**CAVA
“PISCOLVEI”**

**PROGETTO DI COMPLETAMENTO DELLA
COLTIVAZIONE ESTRATTIVA**

**INTEGRAZIONI
STUDIO DI IMPATTO AMBIENTALE**

Febbraio 2026

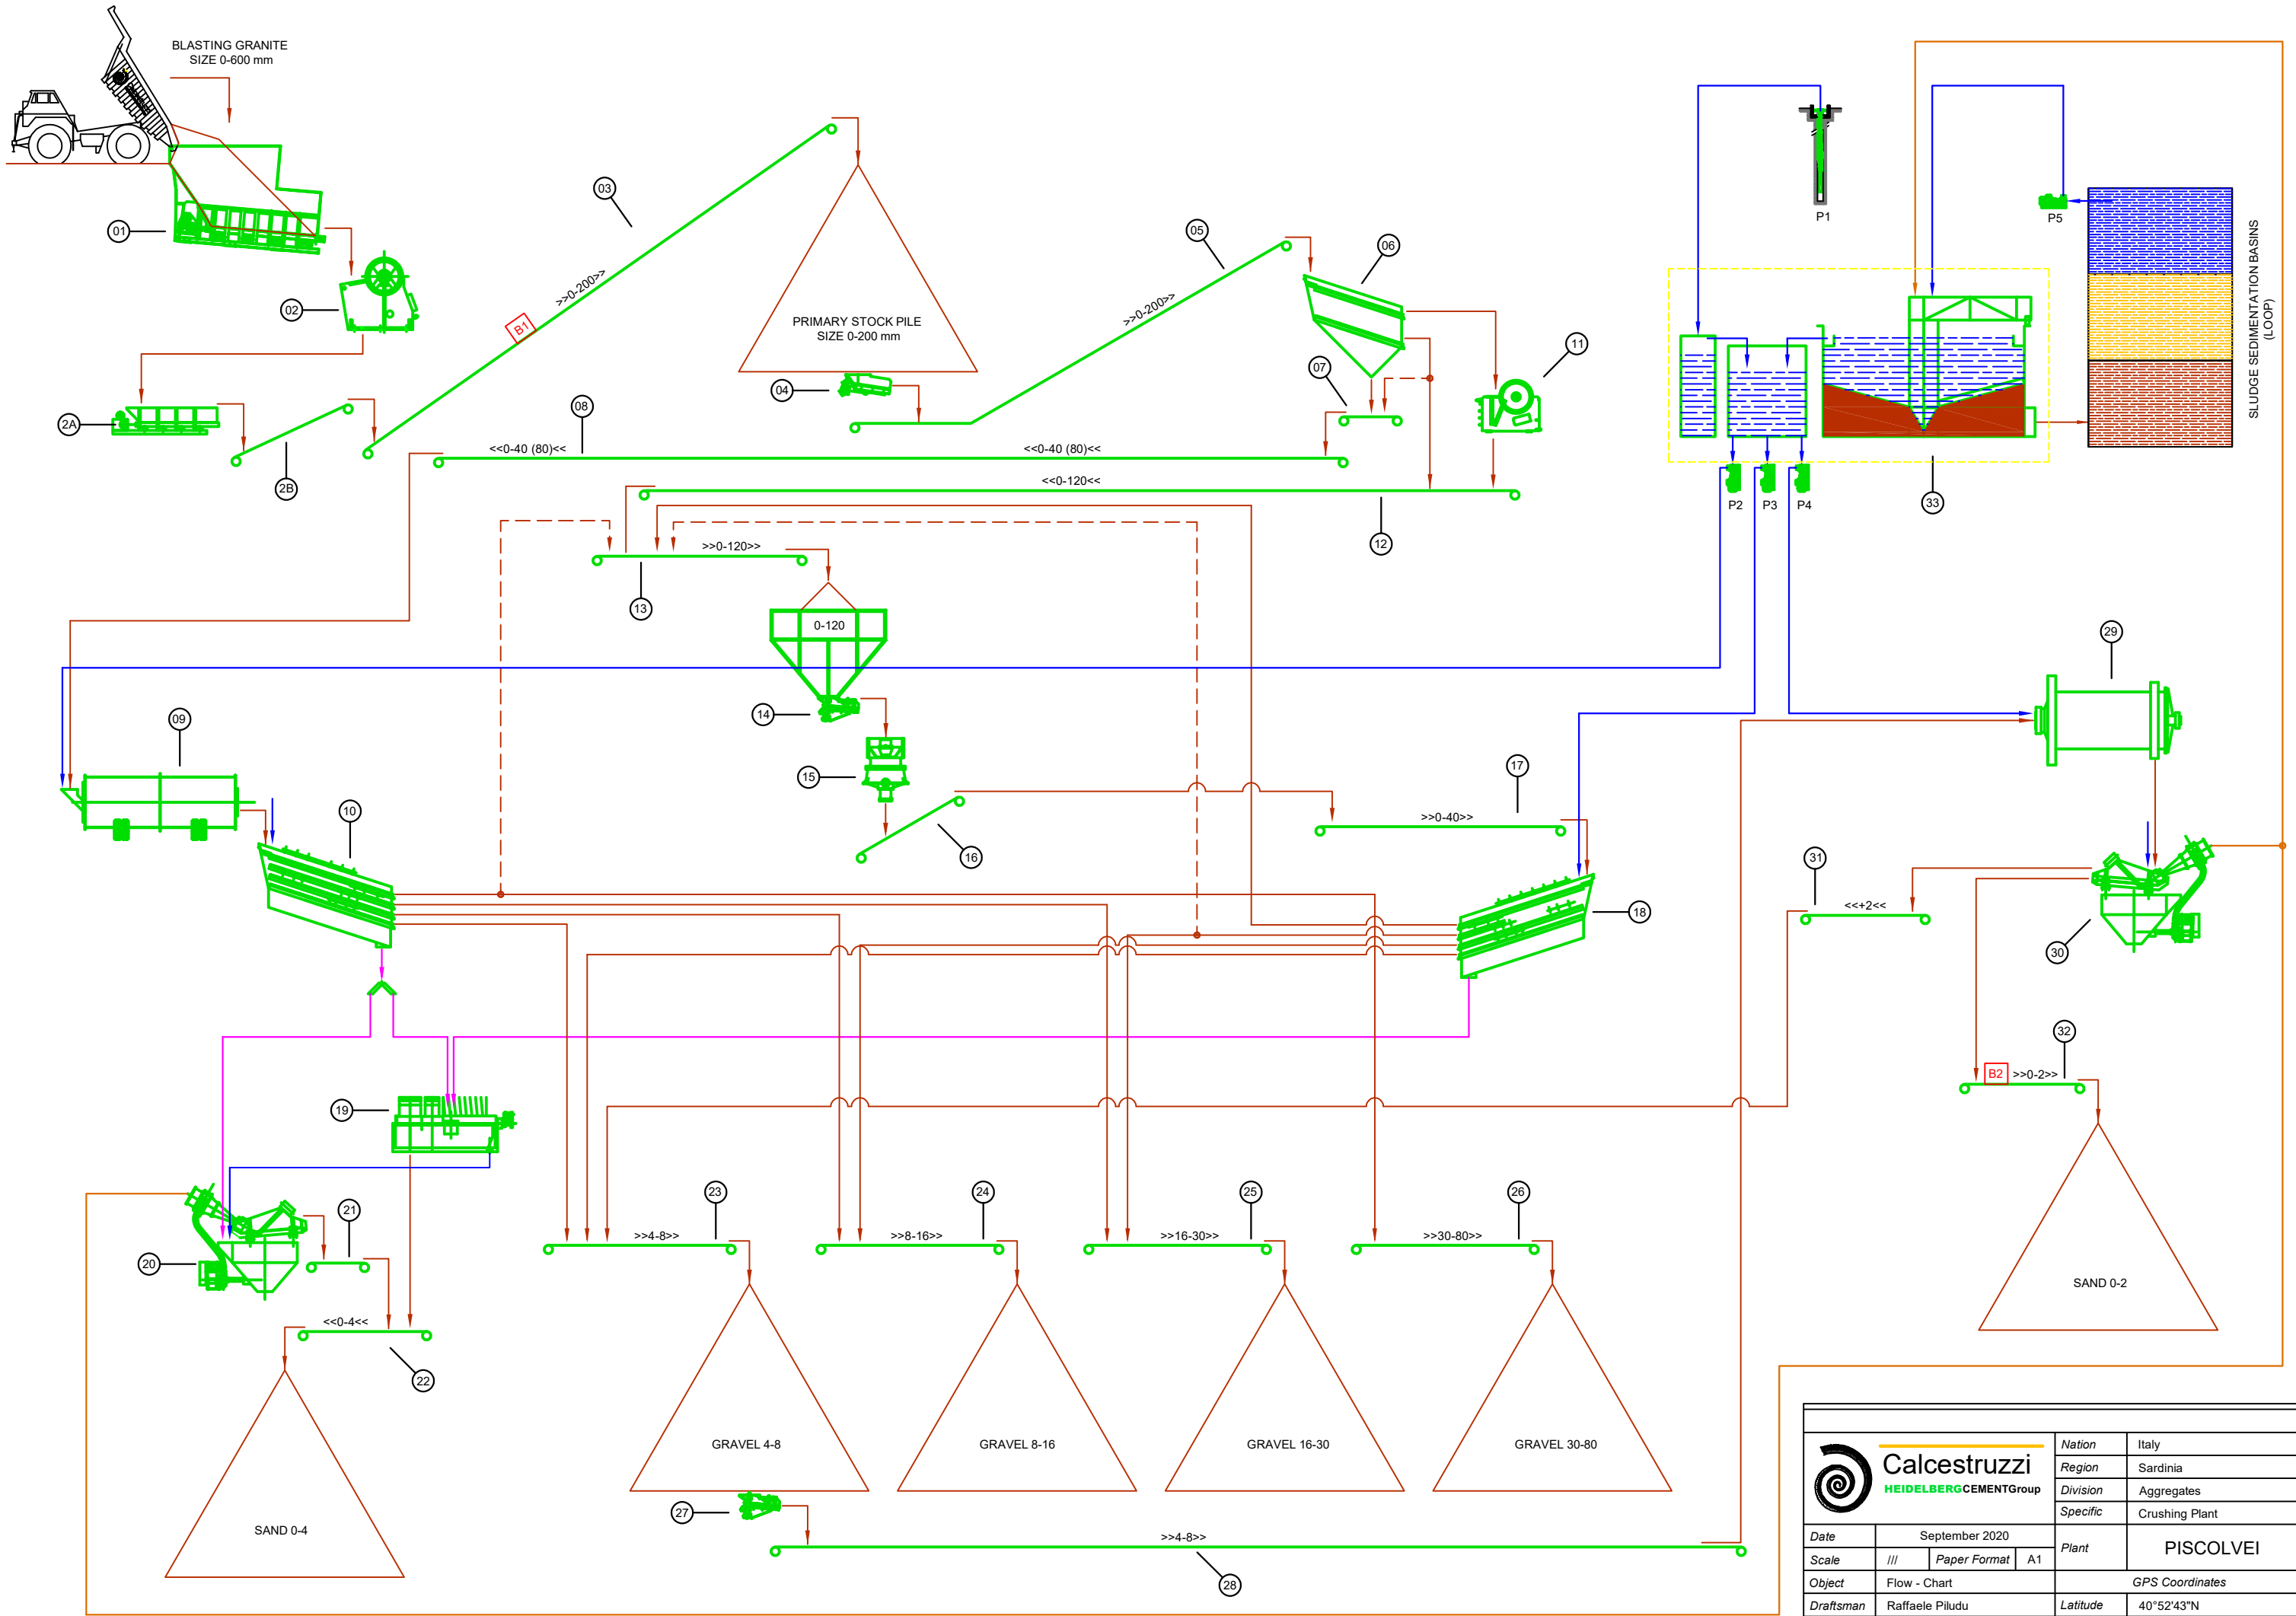
1.5.1 approfondire le modalità di gestione delle acque, sia meteoriche che di lavaggio, anche con dettagliati elaborati cartografici relativi a tutte le fasi di coltivazione, indentificando con chiarezza le numerose vasche presenti nell'area di cava, con nome e funzione, a cui fare riferimento nelle descrizioni riportate nello S.I.A. Si rileva, ad esempio, che le vasche che nel progetto esaminato in precedenza venivano identificate quali vasche per le acque di impianto 1 e 2, ora vengono identificate come vasche per la regimazione delle acque meteoriche. Analogo discorso per una vasca che, nelle tavole datate settembre 2010, risultava essere destinata alla decantazione dei limi e attualmente rientra tra le vasche di regimazione delle acque meteoriche;

1.5.3 chiarire se il sistema di gestione delle acque meteoriche e quello di gestione delle acque di lavaggio sono autonomi e separati o se è prevista una connessione tra i due, e dettagliare, con adeguati elaborati cartografici, il tracciato dei canali di scarico, sino all'immissione nel corpo idrico naturale rappresentato dal Rio Vena Fiorita, distinguendoli chiaramente per colore e nella legenda;

Al fine di rendere più chiara ed immediata l'identificazione delle vasche di decantazione o di raccolta delle acque meteoriche è stato predisposto lo schema della pagina seguente.

Si evidenzia che la vasca denominata -A- in generale raccoglie le acque delle varie vasche e le rilancia all'impianto di lavorazione dove vengono impiegate per il lavaggio degli inerti naturali scavati, secondo lo schema allegato di seguito.

Le vasche denominate -B- e -C- sono vasche per la raccolta delle acque meteoriche dei piazzali. Si è deciso di incrementare la volumetria per far fronte sia agli eventi meteorici eccezionali (sempre più intensi e frequenti), sia per avere maggiore disponibilità di acqua nei periodi di siccità.

La vasca -D- è quella attualmente utilizzata per la sedimentazione dei limi di lavaggio. Come si può notare nella tavola 2 e nello schema successivo, è stata evidenziata un'area per la potenziale realizzazione di una nuova vasca di decantazione come descritto nel punto 1.2.

Attualmente le acque di lavaggio non sono in connessione con le acque meteoriche, mentre le acque meteoriche di drenaggio vengono utilizzate e rilanciate in caso di necessità all'impianto di lavorazione. Per maggiore chiarezza si veda lo schema del punto 1.5.1 o la planimetria dell'allegato n.2. Si noti che l'attuale vasca rappresentata nella planimetria dell'allegato 2 identifica una vasca come vasca di decantazione limi, che attualmente viene utilizzata unicamente per la raccolta delle acque meteoriche.

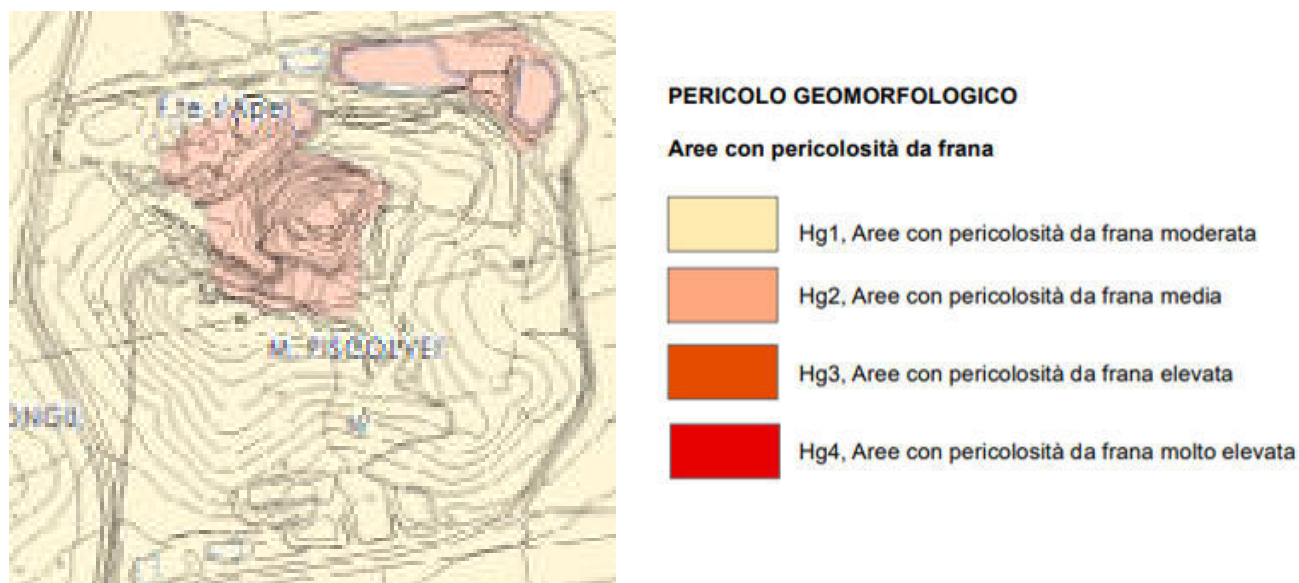
Per quanto riguarda gli aspetti programmatici, chiarire quanto riportato a pag. 20 dello S.I.A. «La cava è inserita in nessuna classe di pericolosità idraulica e nelle classi di pericolosità da frana Hg1 e Hg2. Pertanto, non si evidenziano differenze ostative o che determinano nuovi approfondimenti rispetto a quanto già illustrato», alla luce di quanto disposto dall'art. 13 delle vigenti NTA del P.A.I., in particolare ai commi 6-7-8;

Si precisa che in corrispondenza dei fronti attivi non sono presenti insediamenti e tantomeno infrastrutture, inoltre la valutazione della stabilità dei fronti di scavo, temporanei e finali, è stata effettuata in fase di progettazione, dando fattori di sicurezza adeguati. Le gradonature previste in progetto hanno proprio lo scopo di annullare il pericolo di processi geomorfologici gravitativi indesiderati.

Data la classe di pericolosità non è previsto per le attività presenti lo studio di compatibilità geologica e geotecnica individuato dal Pai in quanto la classificazione Hg2 individuata riguarda i fronti di cava attivi, le vasche di sedimentazione e i cumuli degli impianti di lavorazione inerti pertanto non elementi naturali in potenziale frana, ma elementi temporanei connessi alla coltivazione della cava, che seguono il progetto autorizzato con le relative verifiche di stabilità. Pertanto la classificazione dell'area di coltivazione è riconducibile unicamente alla classe Hg1 che non prevede approfondimenti specifici di compatibilità geologica o geotecnica alla classe di pericolosità di frana.

La Figura è un ingrandimento di quanto presentato nella relazione di SIA – Figura 2-13 dove si evince che le aree indicate con pericolosità Hg2 non sono aree naturali in frana, ma i fronti attivi di coltivazione, le vasche di sedimentazione e i cumuli di stoccaggio dei materiali inerti derivanti dall'impianto di lavorazione – Estratto della cartografia T.3.2 – Ambiti interessati a tutela - Piano urbanistico comunale in adeguamento al Ppr e al PAI del giugno 2020 - adottato dal Comune. Come si può notare da questo maggiore dettaglio la classificazione Hg2 non riguarda morfologie naturali ma quelle di cava (fronti attivi o elementi degli impianti).

Impianto di frantumazione e vagliatura

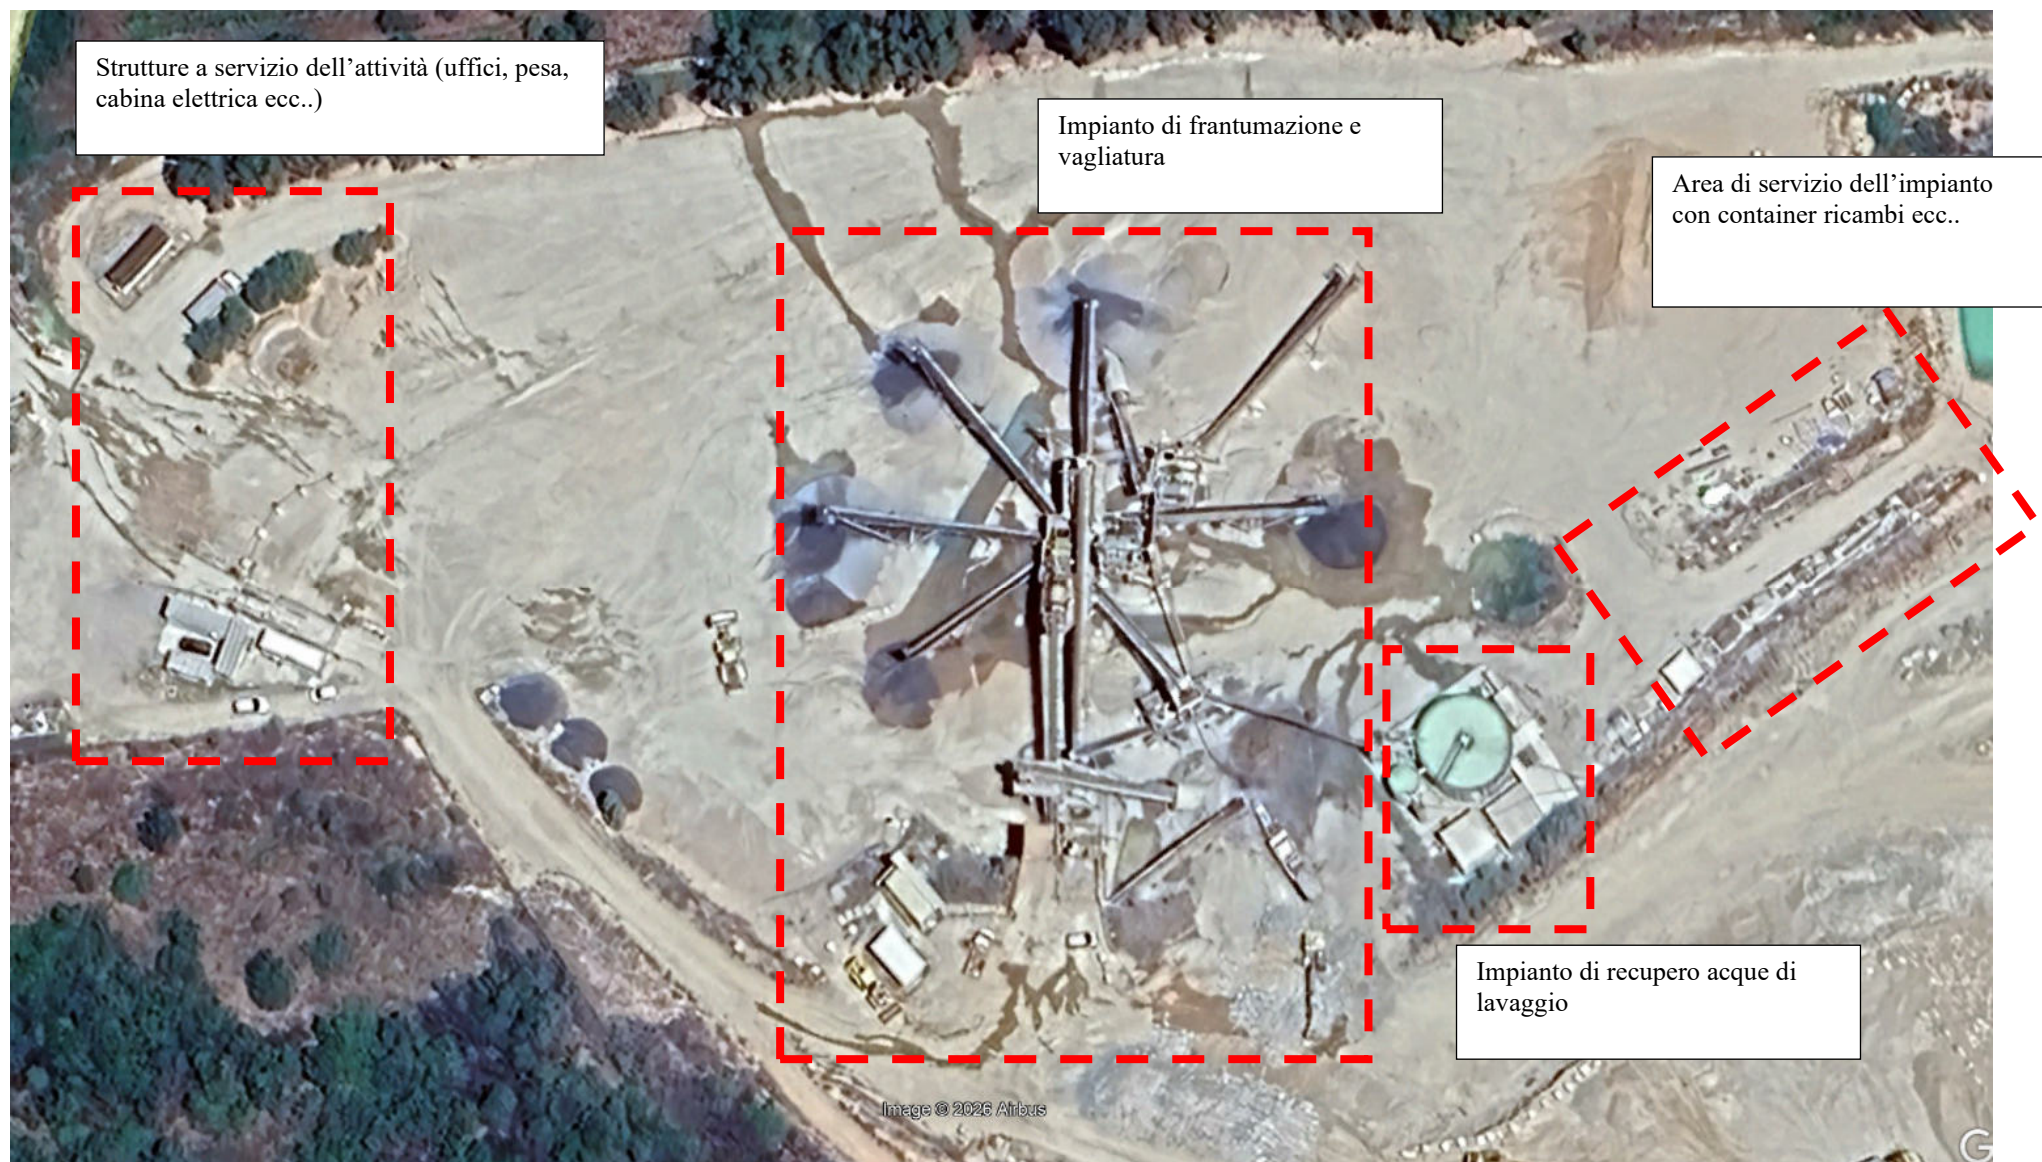
fornire una dettagliata descrizione delle operazioni di dismissione dell'attività e degli impianti e adeguare l'analisi degli impatti connessi a tali operazioni;

La dismissione dell'attività al termine della coltivazione estrattiva della cava prevede la rimozione di tutti gli impianti e delle strutture a servizio.

In particolare si possono individuare due aree principali: la prima costituita dall'area impianto di lavorazione e la seconda costituita dall'area posta vicino all'ingresso, dove sono presenti le strutture a servizio dell'attività.

Lo smantellamento prevederà nella prima fase la rimozione dell'impianto di lavorazione, in esso sono presenti dei macchinari quali frantoi, mulini e vagli che, se al momento della dismissione avranno ancora un valore di mercato verranno venduti, in alternativa verranno rottamati come materiali ferrosi.

La restante parte dell'impianto è costituito prevalentemente da strutture metalliche che verranno pertanto rottamate come materiali ferrosi. I materiali diversi dai materiali ferrosi quali ad esempio tappeti in gomma dei nastri, motori elettrici, eventuali pannelli in gomma dei vagli ecc.. verranno smaltiti come previsto dalla normativa sullo smaltimento e riciclo dei rifiuti.

A completamento dello smantellamento dell'impianto verranno rimosse le strutture di appoggio in calcestruzzo.

La fase successiva prevederà lo smantellamento delle strutture a servizio quali uffici, pesa ponte ecc. I locali uffici, mensa e spogliatoi sono costituiti da strutture prefabbricate (tipo container) e pertanto verranno vendute o demolite. Anche in questo caso sono presenti dei battenti in calcestruzzo che verranno rimossi.
